WOK.DOR. 1444/2019

Dotyczy postępowania o udzielenie zamówienia publicznego prowadzonego w trybie przetargu nieograniczonego pn. „Remont obiektu teatru Warszawskiej Opery Kameralnej przy Alei Solidarności 76b w Warszawie”, nr sprawy: WOK/06/2019.

Do Zamawiającego wpłynęły pytania, na które zgodnie z art. 38 ust. 1 oraz ust. 2 ustawy z dnia 29 stycznia 2004 r. – Prawo zamówień publicznych, zwanej dalej „ustawą”, udziela odpowiedzi.

Załącznik nr 1

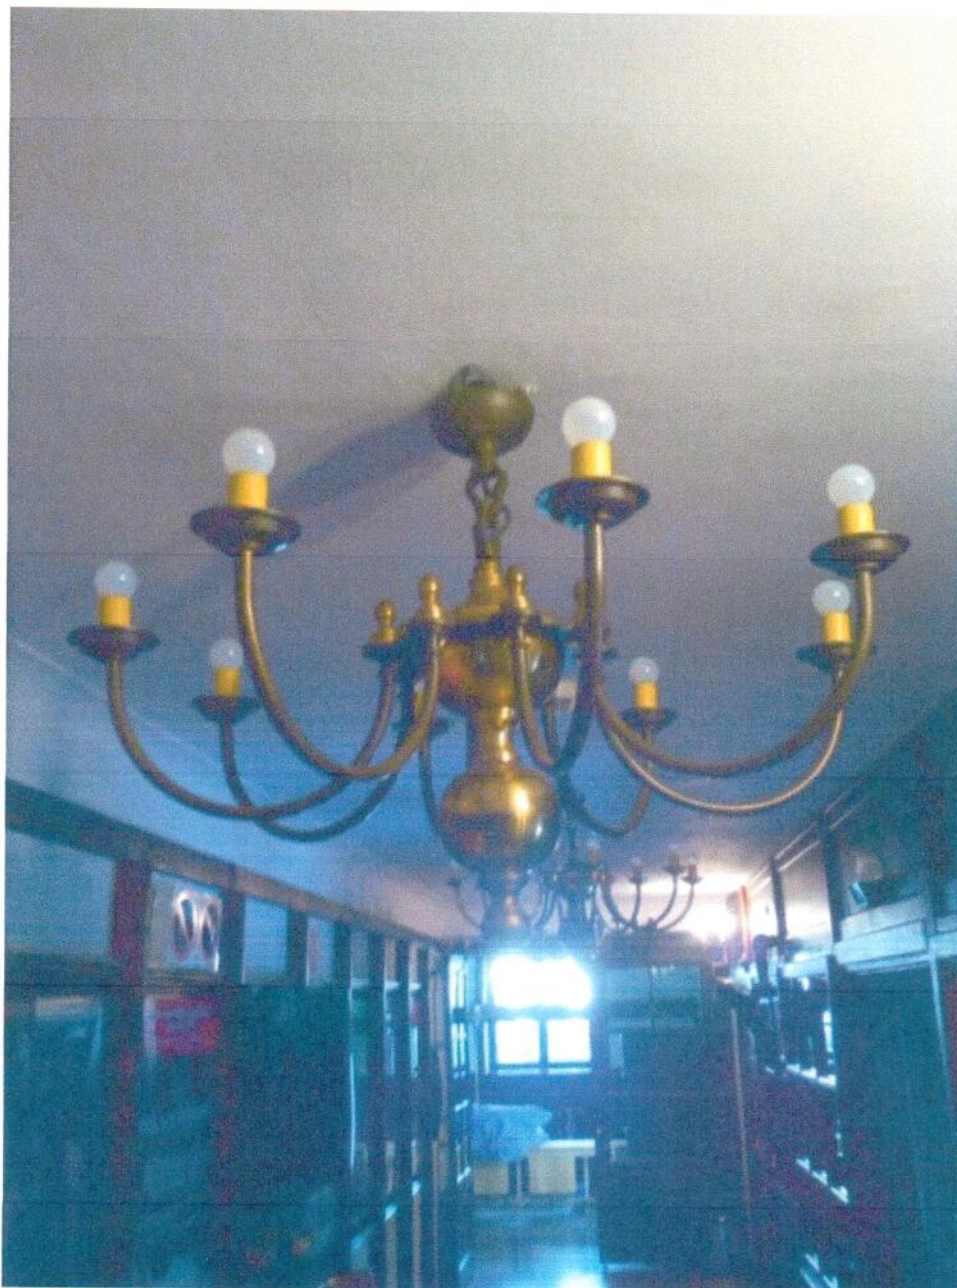
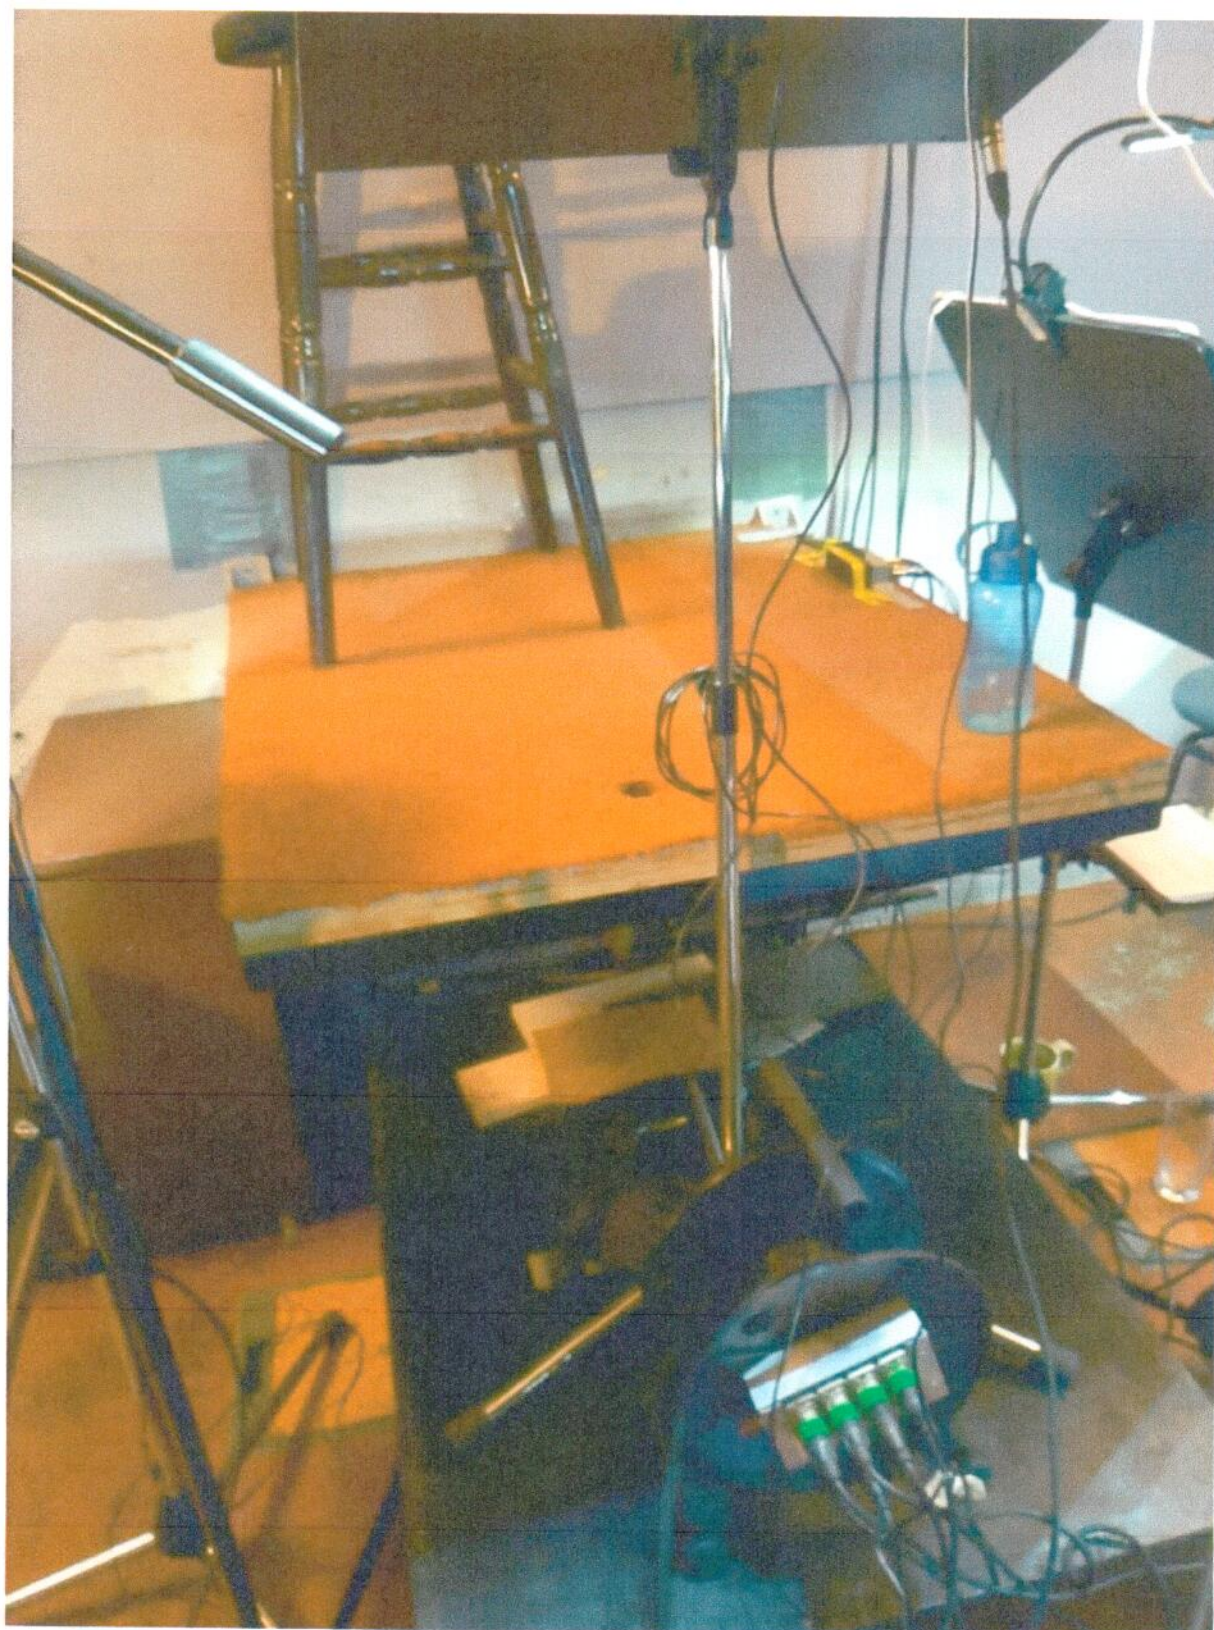
Proszę o zamieszczenie zdjęć, rysunków wraz z opisem żyrandoli do czyszczenia, w projekcie brak jest informacji na ten temat.

Od poz.1 do poz.6 przedmiaru – wyczyszczenie mosiężnych żyrandoli i kinkietów. Proszę o podanie wielkości żyrandoli i kinkietów, zdjęć dla każdej pozycji przedmiaru, tak żeby możliwa była wycena.

Czyszczenie żyrandoli dotyczy żyrandoli w pomieszczeniach wymienionych w przedmiarze robót, które obecnie wiszą w teatrze. Żyrandole są z mosiądzu i wymagają czyszczenia galwanicznego. Resztę lamp Wykonawca powinien umyć po wykonanych robotach budowlanych i montażach. Zdjęcia żyrandoli stanowią Załącznik nr 1 do niniejszego pisma.

Załącznik nr 2

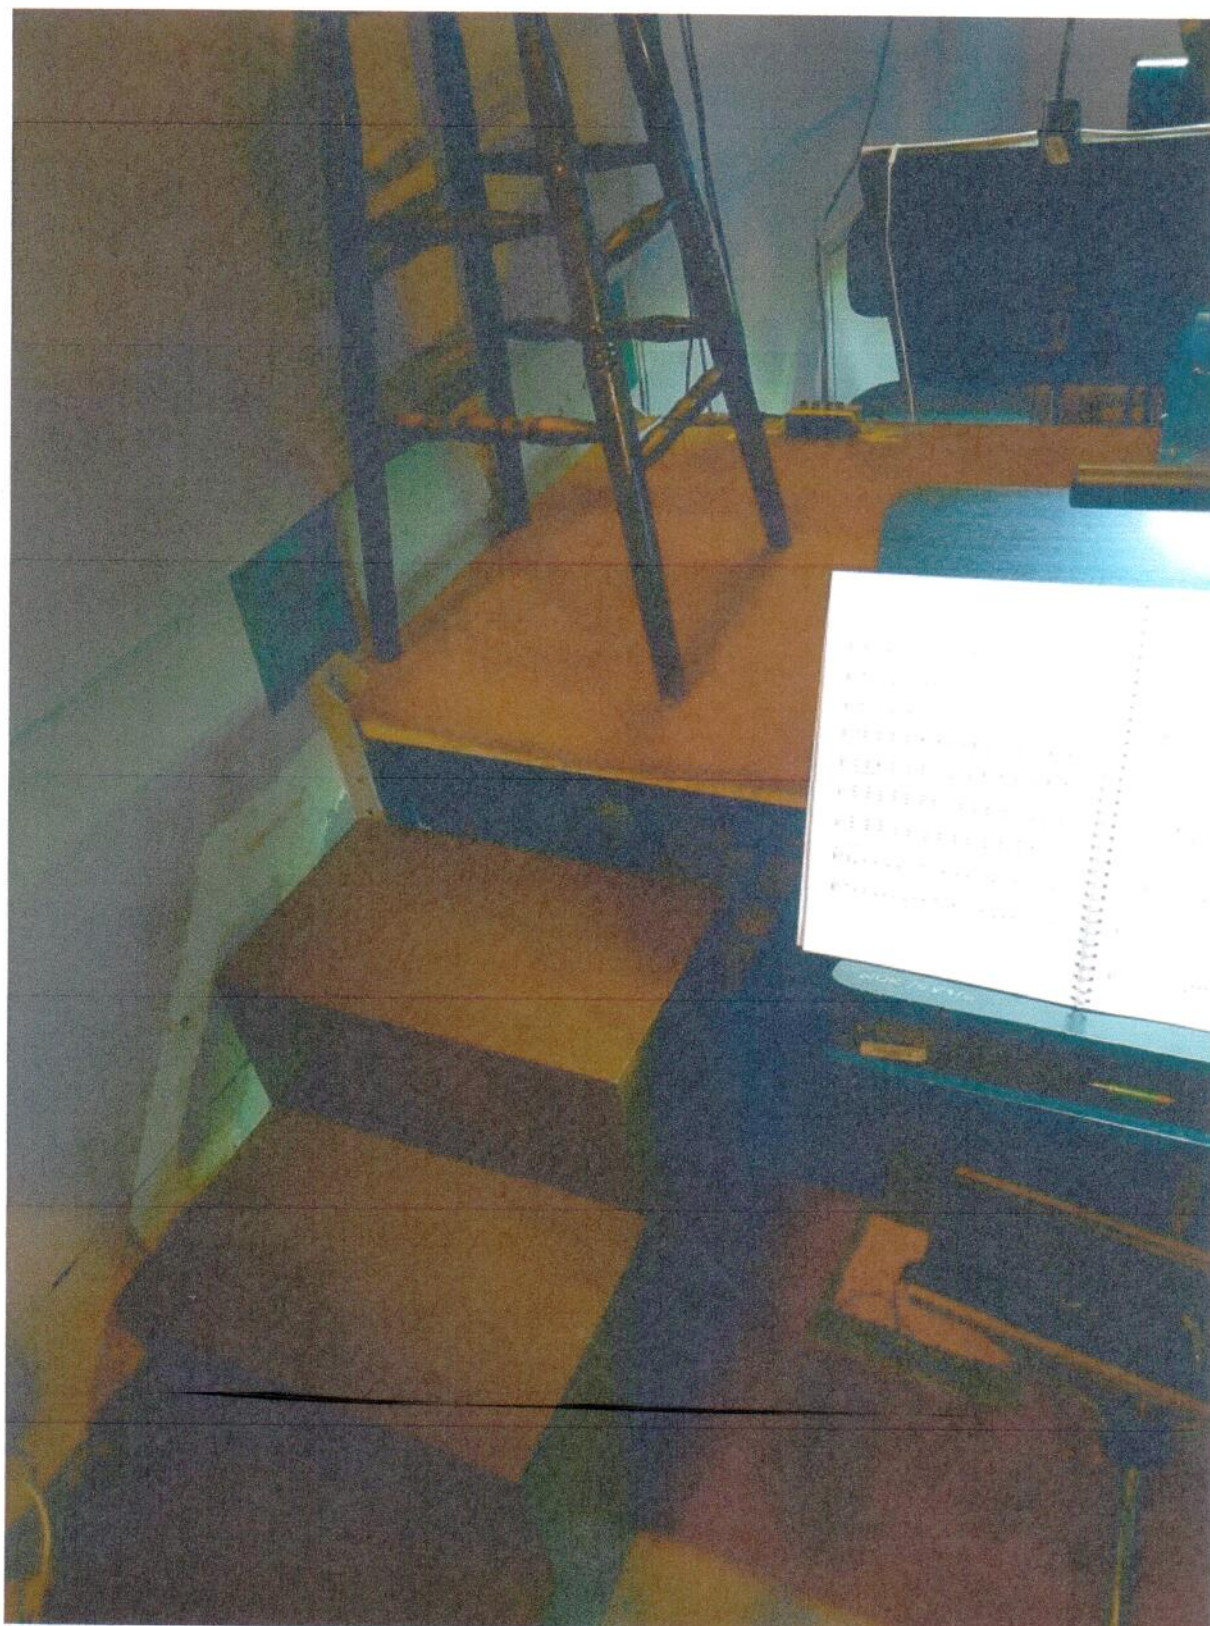
Proszę o podanie przykładowego podestu dla dyrygenta (wymiary, z czego ma być wykonany), który jest w zakresie przetargu oraz rysunku schodów.

Poz.8 przedmiaru – Orkiestron - zakup podestu dla dyrygenta, dorobienie schodów. Proszę o podanie wymiarów, rodzaju proponowanych materiałów i wykończenia, tak żeby możliwa była wycena.

Nowy podest powinien mieć wymiar ok. 1010 x 900 x h 800 mm ze schodami o szer. 1000 mm, zbliżony do istniejących wymiarów. Podest to wypawana konstrukcja ,wzmocniona i połączona ze schodami. Ten rodzaj konstrukcyjnego sześcianu powinien być obity estetyczną płytą dopasowaną kolorystycznie do pomalowanej podłogi orkiestronu. Na trepach i podeście należy zastosować wykładzinę antypoślizgową ,wygłuszającą. Cała bryła powinna być mocowana do ściany ,wypożyczona w barierkę przy schodach oraz z 3 stron podestu. Wszystkie materiały muszą posiadać atesty na niepalność i oraz atesty elementów montażowych barierek. Załącznik nr 2 zawiera zdjęcia obecnego podestu.
